Fra: "Kåre Frøytland" <kare.froytland@gmail.com>
Sendt: torsdag 19. mars 2026 19:16:14
Til: "harald@nyenergi.as" <harald@nyenergi.as>
Kopi: "Felles postmottak (Far)" <Felles.postmottak.Far@farsund.kommune.no>; "Leif Frøytland" <leiffroytland@yahoo.no>
Emne: Merknad : Beiske - 122/20/0/0, installering av flytebrygger
Vedlegg: IMG_7855.jpeg, IMG_7854 (2).jpeg, IMG_7837.jpeg

Det vises til søknad om installering av flytebrygger på gnr./bnr.122/20 Beiske.

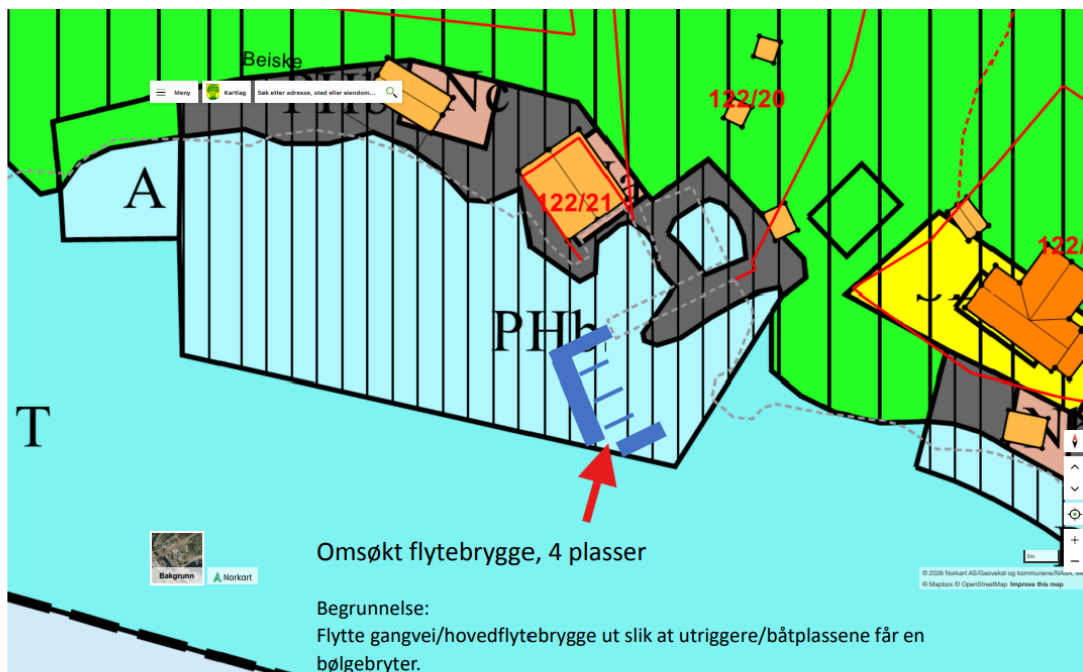
Viser til dagens situasjons bilde på hva som er bebygd av betong flytebrygge og flytebrygger fra kommunes kart base mm

Nytt anlegg: Skal det være åpning med rød pil?
